REPÚBLICA DE CHILE
SERVICIO DE EVALUACIÓN AMBIENTAL
DIRECCIÓN EJECUTIVA
MGB/SBG

SE PRONUNCIA SOBRE CONSULTA DE PERTINENCIA DE INGRESO AL SISTEMA DE EVALUACIÓN DE IMPACTO AMBIENTAL DEL PROYECTO "CONEXIÓN ELÉCTRICA PARQUE EÓLICO LA FLOR".

RESOLUCIÓN EXENTA N° 1250/2017

SANTIAGO, 09 NOV. 2017

Imagen N° 1: Trazado conexión PELF con Sub Estación Nahuelbuta.

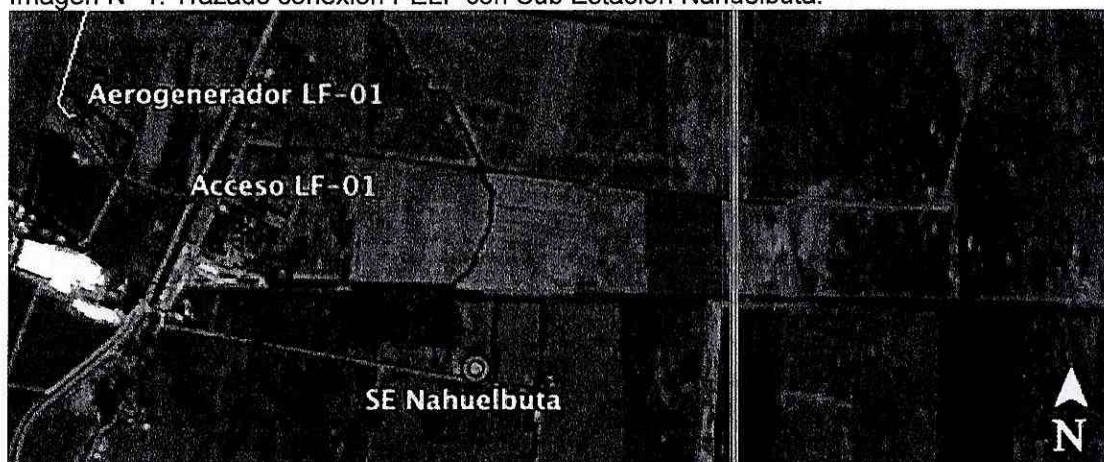
- El año 2016 se construyó la subestación Nahuelbuta distante en línea recta a 1270 m desde el Parque Eólico La Flor.
 - La conexión se realizará mediante una postación de 23 kv, de longitud aproximada de 1,7 km, cuyo trazado se aleja a la zona urbana y áreas residenciales de la Comuna de Renaico, recorriendo predios agrícolas y el espacio de faja fiscal de las rutas públicas cercanas, las que se encuentran descubiertas de bosque nativo o plantaciones forestales.

- La línea consistirá en una postación con doble circuito que utilizará postes tipo "Chilectra" habitualmente usados para distribución eléctrica dentro de las ciudades y en entornos rurales, utilizando una disposición compacta con conductores protegidos.

Que, el nuevo trazado se aleja de las áreas residenciales de la ciudad de Renaico, emplazándose cercano a predios rurales, utilizando principalmente espacios correspondientes a caminos públicos (Ruta 180 y R-172). En relación a la situación original donde el trazado se localizaba al interior del área residencial de la ciudad de Renaico, el trazado propuesto, implica una mejora en términos de impactos ambientales sobre la población y grupos humanos del área de influencia.

Las áreas del nuevo trazado se encuentran descubiertas de bosque nativo y plantaciones forestales, por tanto, no implica una modificación de los impactos sobre la componente flora. Además, cabe indicar que, tampoco se afectan otros componentes ambientales, ya que, si bien el nuevo trazado entre el Parque Eólico La Flor y la Sub Estación Nahuelbuta está fuera del área de influencia evaluada, el trazado se emplaza en caminos públicos, en un área altamente intervenida por la actividad agrícol.

Atendido lo anteriormente expuesto, el Proyecto en consulta **no modifica sustantivamente la extensión, magnitud o duración de los impactos ambientales previamente evaluados del proyecto "Parque Eólico La Flor"**, por lo cual no tipifica en los supuestos del literal g.3 del artículo 2° del RSEIA, y en consecuencia, no requiere ser evaluado en el SEIA.
